女川原子力発電所第2号機 工事計画認可申請書の一部補正 補正前後比較表
 【VI-2-10-2-3-1 杭基礎構造防潮壁 鋼製遮水壁（鋼板）の耐震性についての計算書】

女川原子力発電所第2号機 工事計画認可申請書の一部補正 補正前後比較表
 【VI-2-10-2-3-2 杭基礎構造防潮壁 鋼製遮水壁（鋼桁）の耐震性についての計算書】

女川原子力発電所第2号機 工事計画認可申請書の一部補正 補正前後比較表
 【VI-2-10-2-3-3 杭基礎構造防潮壁 鋼製扉の耐震性についての計算書】

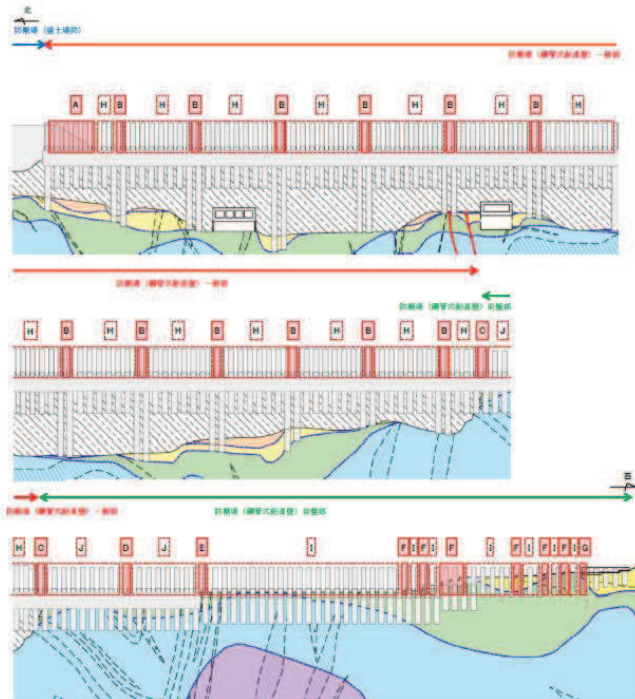
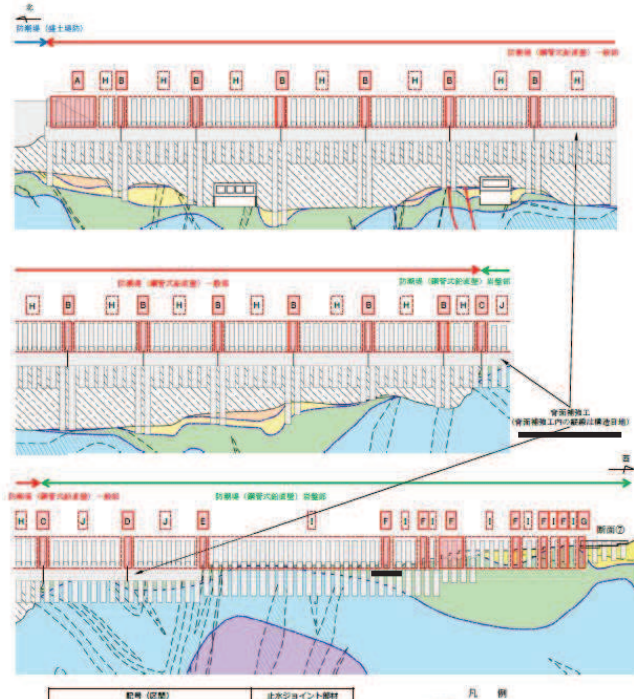
変更前	変更後	備考
<p>3.1.2 岩盤部</p> <p>評価対象断面は、岩盤部の構造上の特徴や周辺地盤状況を踏まえて図3-7に示す断面位置とする。岩盤部の縦断面図を図3-8、評価対象断面を図3-9～図3-11に示す。</p> <p>断面⑤：同一断面の構造、おおむね一定の地質状況の区間の中で、屋外排水路逆流防止設備（防潮堤南側）が設置される断面。</p> <p>断面⑥：比較的剛性の小さいD級+E級岩盤が分布せず、鋼管杭の突出長が最も長くなる断面。</p> <p>断面⑦：5本の鋼管杭とRC遮水壁が一体構造となっている断面。</p>  <p>図3-7 岩盤部 評価対象断面位置</p>  <p>図3-8 岩盤部の縦断面図</p> <p style="text-align: center;">21</p>	<p>3.1.2 岩盤部</p> <p>評価対象断面は、岩盤部の構造上の特徴や周辺地盤状況を踏まえて図3-7に示す断面位置とする。岩盤部の縦断面図を図3-8、評価対象断面を図3-9～図3-11に示す。</p> <p>断面⑤：同一断面の構造、おおむね一定の地質状況の区間の中で、屋外排水路逆流防止設備（防潮堤南側）が設置される断面。</p> <p>断面⑥：比較的剛性の小さいD級+E級岩盤が分布せず、鋼管杭の突出長が最も長くなる断面。</p> <p>断面⑦：5本の鋼管杭とRC遮水壁が一体構造となっている断面。</p>  <p>図3-7 岩盤部 評価対象断面位置</p>  <p>図3-8 岩盤部の縦断面図</p> <p style="text-align: center;">21</p>	<p>記載の適正化</p>

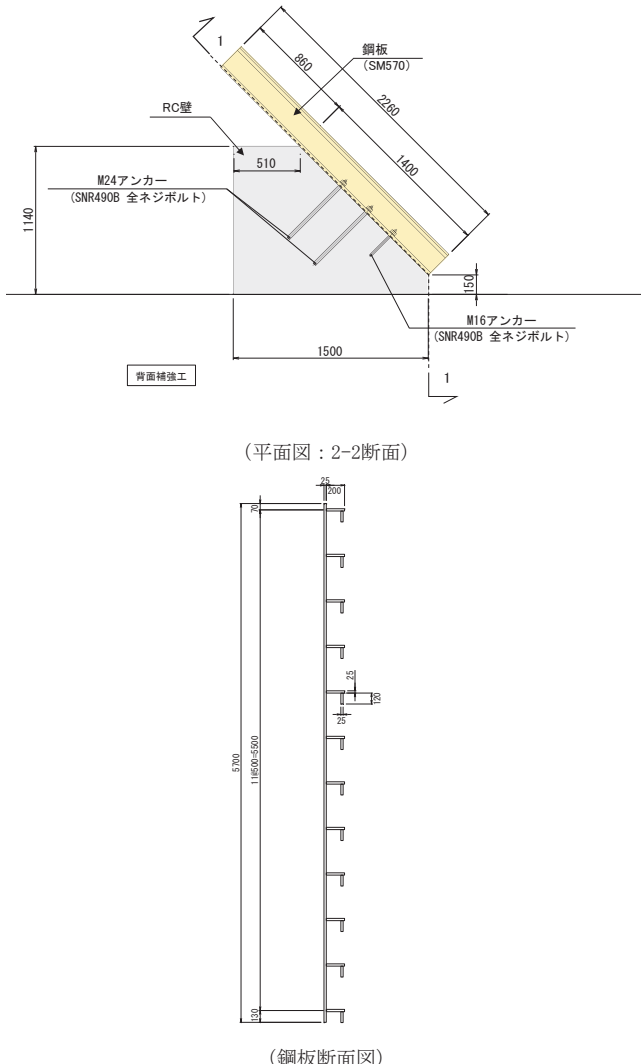
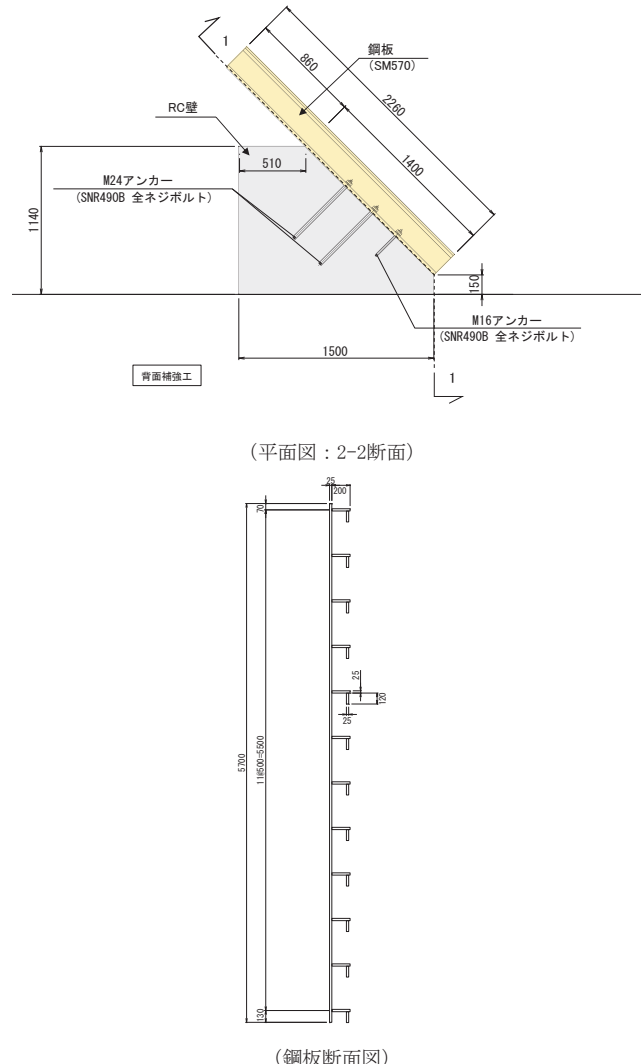
変更前	変更後	備考
<p>a. 曲げ軸力照査 曲げモーメント及び軸力を用いて、図3-35に示す断面形状にて、次式により算定される応力が許容限界以下であることを確認する。応力度は二軸合成応力度として算出する。</p> $\sigma_1 = \frac{N_1}{A_1} \pm \frac{M_{Y1}}{Z_{Y1}} \pm \frac{M_{Z1}}{Z_{Z1}}$ <p>ここで、 σ_1 : <u>鋼製パネル</u>の曲げモーメント及び軸力より算定される応力 (kN/m²) N_1 : <u>鋼製パネル</u>の軸力 (kN) A_1 : <u>鋼製パネル</u>の有効断面積 (m²) M_{Y1} : <u>鋼製パネル</u>に発生するY軸周りの曲げモーメント (kN・m) Z_{Y1} : <u>鋼製パネル</u>のY軸周りの有効断面係数 (m³) M_{Z1} : <u>鋼製パネル</u>に発生するZ軸周りの曲げモーメント (kN・m) Z_{Z1} : <u>鋼製パネル</u>のZ軸周りの有効断面係数 (m³)</p>  <p>図3-35 <u>鋼製パネル</u>断面形状</p>	<p>a. 曲げ軸力照査 曲げモーメント及び軸力を用いて、図3-35に示す断面形状にて、次式により算定される応力が許容限界以下であることを確認する。応力度は二軸合成応力度として算出する。</p> $\sigma_1 = \frac{N_1}{A_1} \pm \frac{M_{Y1}}{Z_{Y1}} \pm \frac{M_{Z1}}{Z_{Z1}}$ <p>ここで、 σ_1 : <u>鋼板</u>の曲げモーメント及び軸力より算定される応力 (kN/m²) N_1 : <u>鋼板</u>の軸力 (kN) A_1 : <u>鋼板</u>の有効断面積 (m²) M_{Y1} : <u>鋼板</u>に発生するY軸周りの曲げモーメント (kN・m) Z_{Y1} : <u>鋼板</u>のY軸周りの有効断面係数 (m³) M_{Z1} : <u>鋼板</u>に発生するZ軸周りの曲げモーメント (kN・m) Z_{Z1} : <u>鋼板</u>のZ軸周りの有効断面係数 (m³)</p>  <p>図3-35 <u>鋼板</u>断面形状</p>	<p>備考</p> <p>記載の適正化</p> <p>記載の適正化</p>

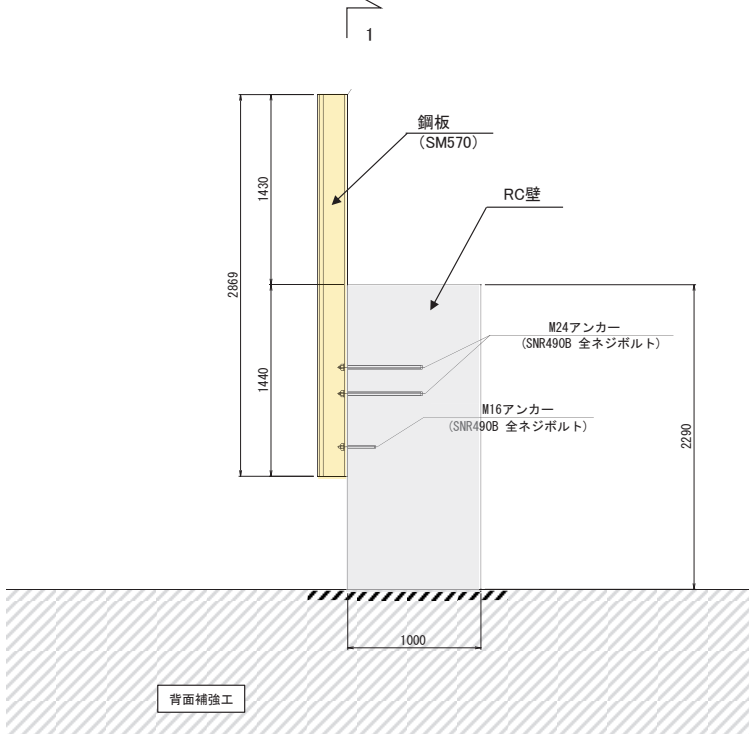
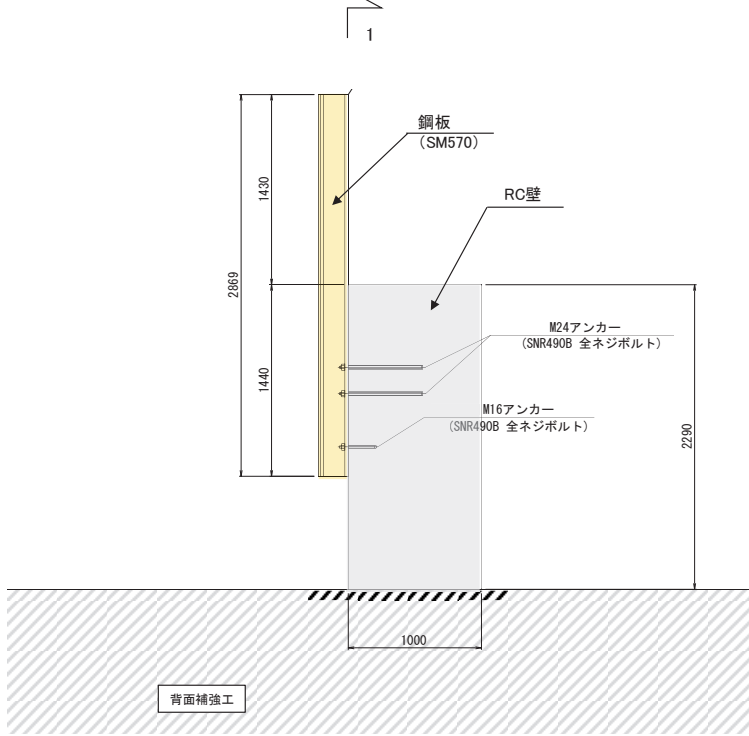
変更前	変更後	備考
<p>(3) 曲げ軸力照査（杭頭） 杭頭部の曲げ軸力に対する照査は、「日本道路協会 平成14年3月 道路橋示方書・同解説 I 共通編・IV下部構造編」に基づき、図3-38に示す仮想鉄筋コンクリート断面を設定し、曲げモーメントが仮想鉄筋コンクリート断面に生じる降伏曲げモーメント以下であることを確認する。 許容限界である降伏曲げモーメント算定は、解析コード「RC断面計算Ver. 8.0.6」により算定する。 解析コードの検証及び妥当性確認の概要については、添付書類「VI-5 計算機プログラム(解析コード)の概要」に示す。</p>  <p>図3-38 仮想鉄筋コンクリート断面概念図</p>	<p>(3) 曲げ軸力照査（杭頭） 杭頭部の曲げ軸力に対する照査は、「日本道路協会 平成14年3月 道路橋示方書・同解説 I 共通編・IV下部構造編」に基づき、図3-38に示す仮想鉄筋コンクリート断面を設定し、曲げモーメントが仮想鉄筋コンクリート断面に生じる降伏曲げモーメント以下であることを確認する。 許容限界である降伏曲げモーメント算定は、解析コード「RC断面計算Ver. 8.0.6」により算定する。 解析コードの検証及び妥当性確認の概要については、添付書類「VI-5 計算機プログラム(解析コード)の概要」に示す。</p>  <p>(単位：mm)</p> <p>図3-38 仮想鉄筋コンクリート断面概念図</p>	<p>備考</p> <p>記載の適正化</p>

図1-6 RC壁の配筋概要図（防潮堤取り合い部①）

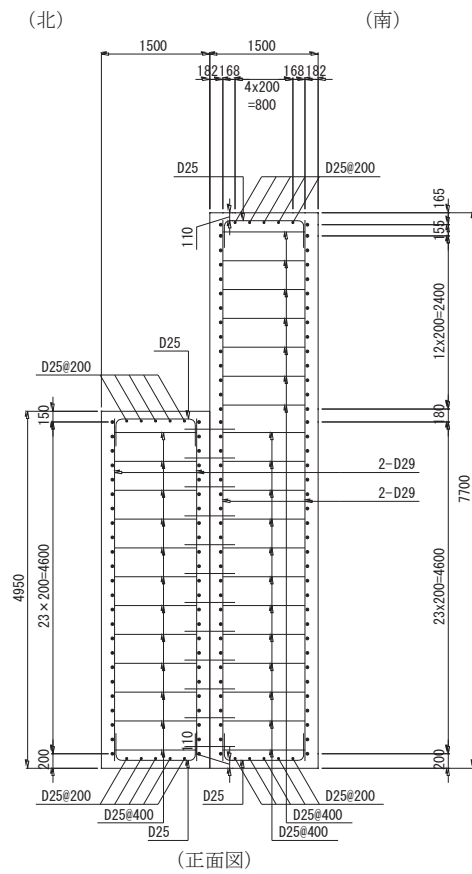
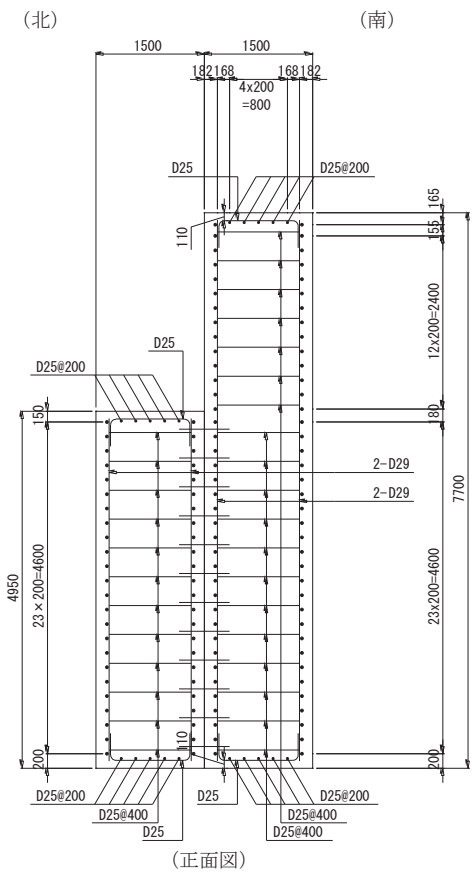
変更前	変更後	備考
<p>(正面図)</p> <p>(西)</p> <p>(東)</p> <p>(平面図)</p>	<p>(正面図)</p> <p>(西)</p> <p>(東)</p> <p>(平面図)</p> <p>(単位：mm)</p>	<p>記載の適正化</p>

図6-1 RC壁のモデル図

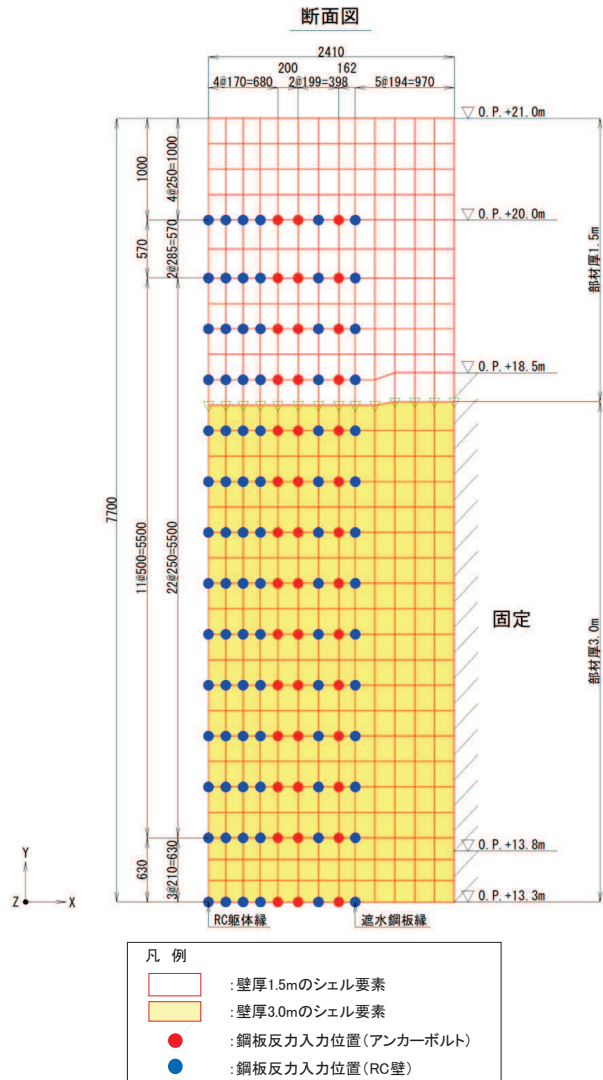
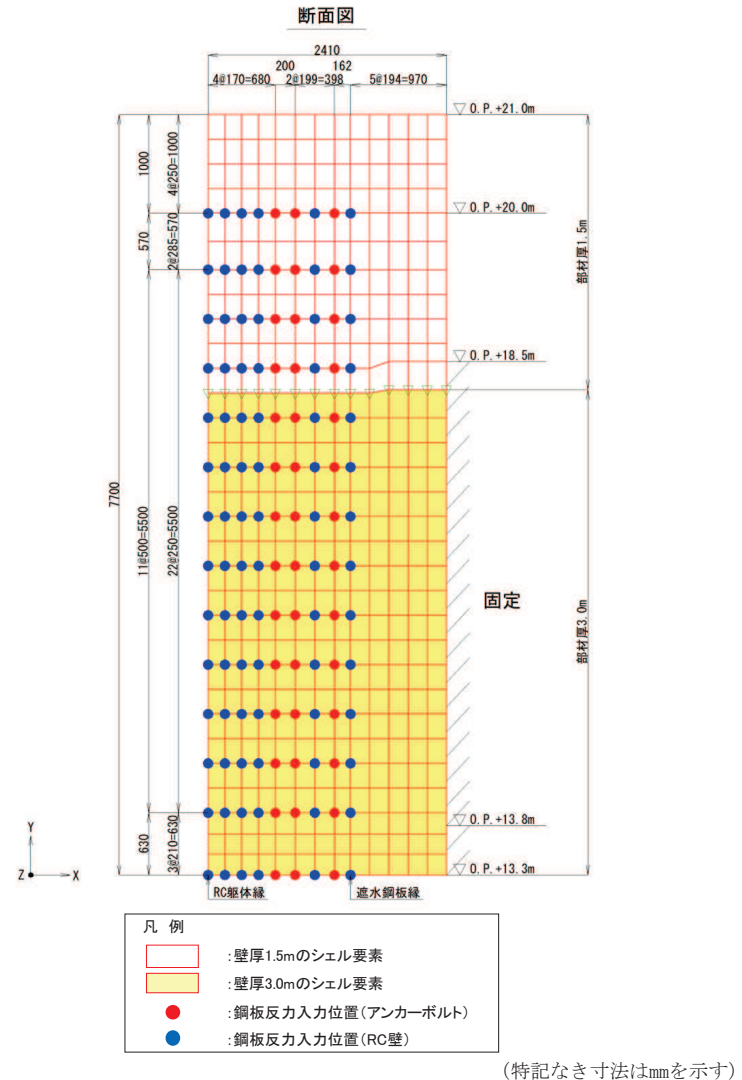
備考

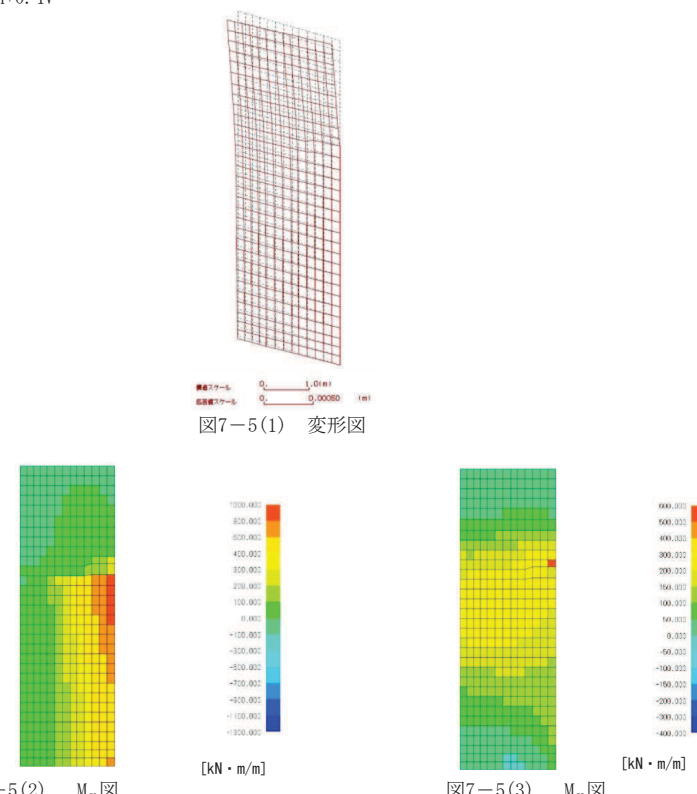
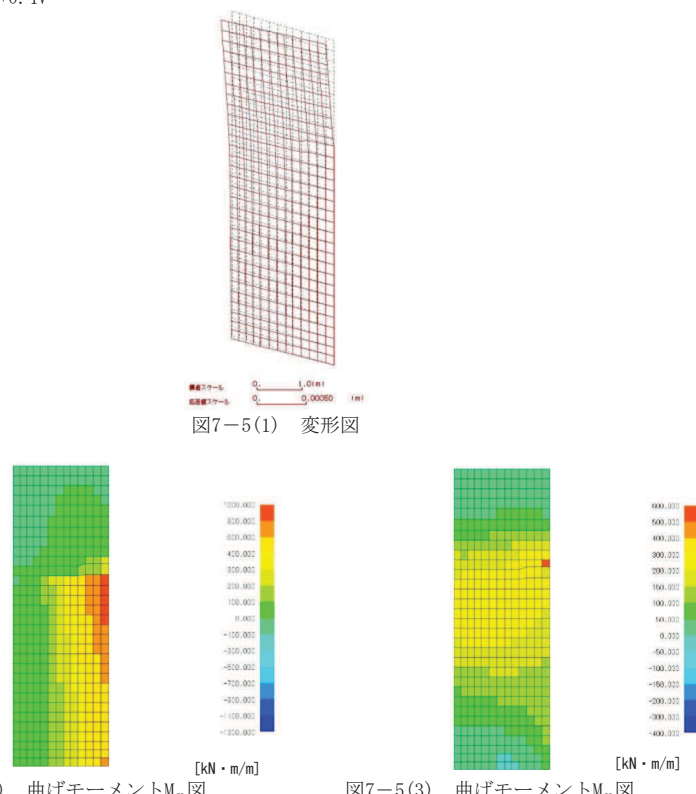
変更前	変更後	備考
 <p>図7-1(4) Nx図</p>	 <p>図7-1(4) <u>軸力Nx</u>図</p>	
 <p>図7-1(5) Ny図</p>	 <p>図7-1(5) <u>軸力Ny</u>図</p>	
 <p>図7-1(6) Qx図</p>	 <p>図7-1(6) <u>せん断力 Qx</u>図</p>	記載の適正化
 <p>図7-1(7) Qy図</p>	 <p>図7-1(7) <u>せん断力 Qy</u>図</p>	
 <p>図7-1(8) Nxy図</p>	 <p>図7-1(8) <u>面内せん断力Nxy</u>図</p>

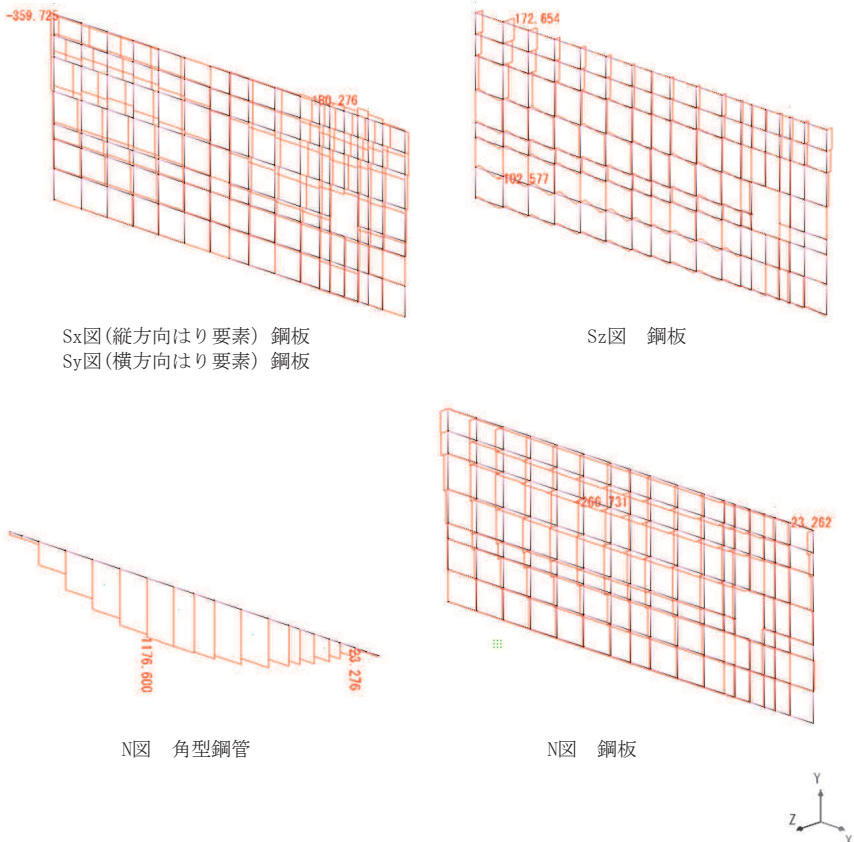
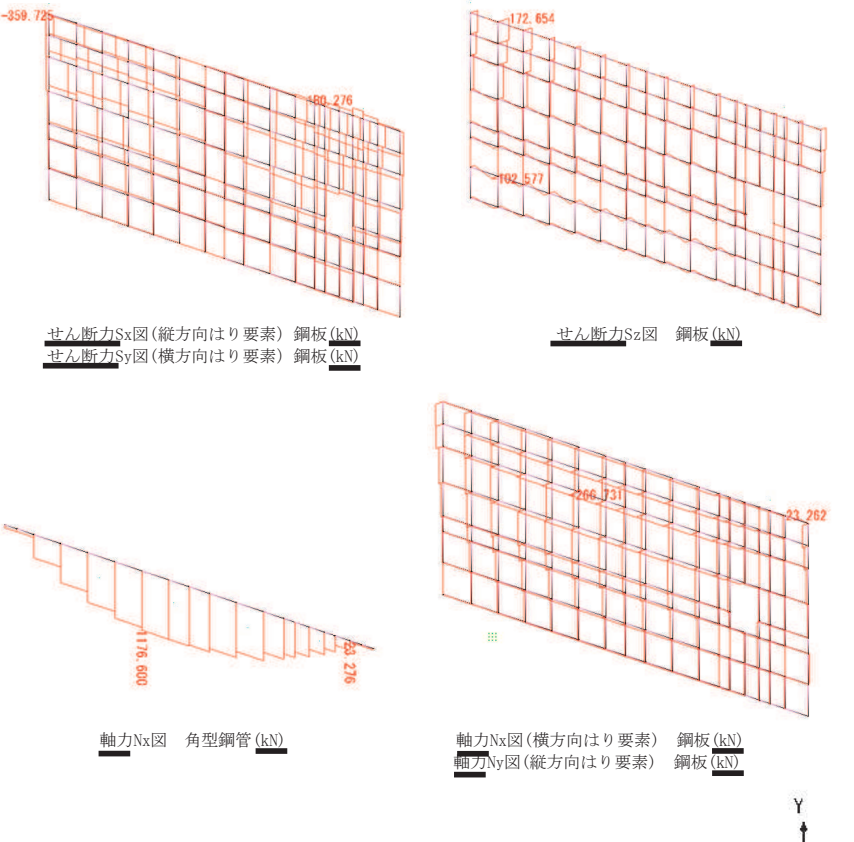
変更前	変更後	備考
 <p>図7-1(3) 反力図 (正の方向)</p>	 <p>図7-1(3) 反力図 (内→外方向) (赤字：反力(kN)、青字：回転反力(kN・m))</p>	<p>記載の適正化</p>

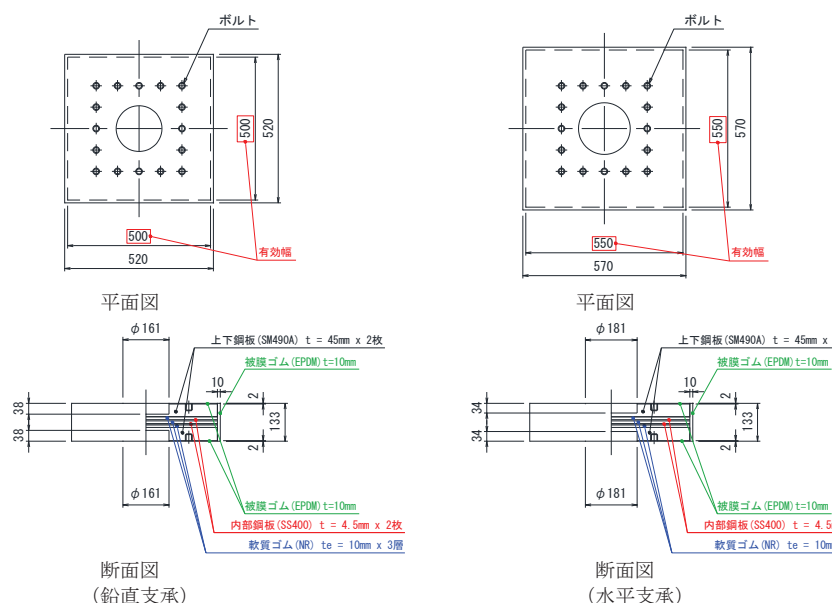
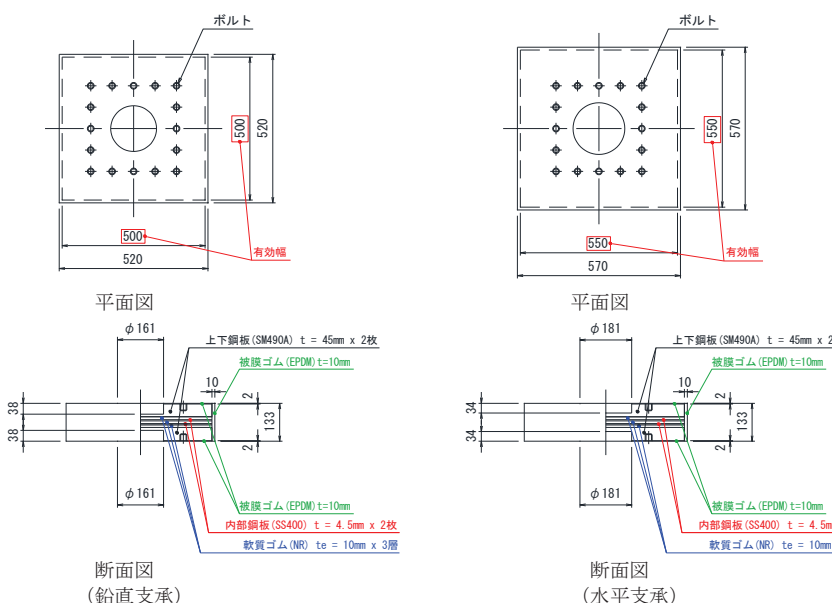
変更前	変更後	備考
 <p>Mz図 角型鋼管</p>  <p>My図 角型鋼管</p>	 <p>曲げモーメントMz図 角型鋼管 (kN・m)</p>  <p>曲げモーメントMy図 角型鋼管 (kN・m)</p>	記載の適正化
 <p>Mz図 鋼板</p>  <p>Mx図 (縦方向はり要素) 鋼板 My図 (横方向はり要素) 鋼板</p>	 <p>曲げモーメントMz図 鋼板 (kN・m)</p>  <p>曲げモーメントMx図 (縦方向はり要素) 鋼板 (kN・m) 曲げモーメントMy図 (横方向はり要素) 鋼板 (kN・m)</p>	記載の適正化
 <p>Sy図 角型鋼管</p>  <p>Sz図 角型鋼管</p>	 <p>せん断力Sy図 角型鋼管 (kN)</p>  <p>せん断力Sz図 角型鋼管 (kN)</p>	記載の適正化
<p>図7-2(1) 断面力図 (外→内方向)</p> 	<p>図7-2(1) 断面力図 (外→内方向)</p>

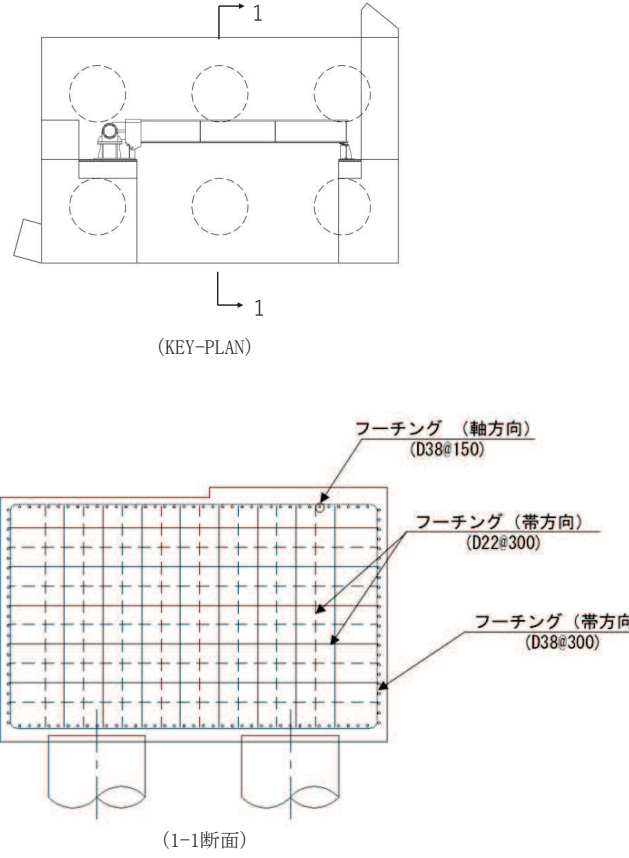
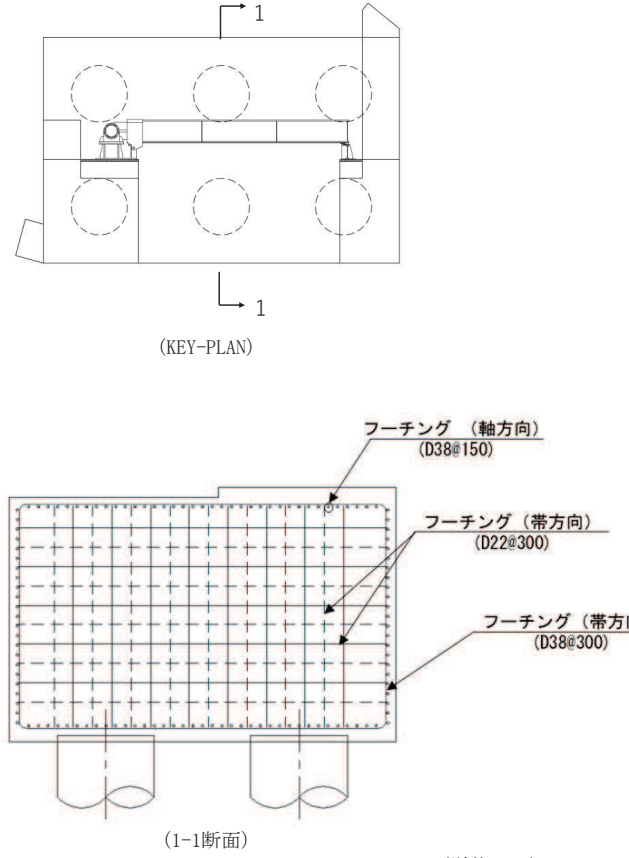
変更前	変更後	備考
<p>図2-5 鋼製扉2の構造図 (正面図及び断面図, 平面図)</p>	<p>図2-5 鋼製扉2の構造図 (正面図及び断面図, 平面図)</p> <p>(注記なき寸法はmmを示す)</p>	<p>記載の適正化</p>
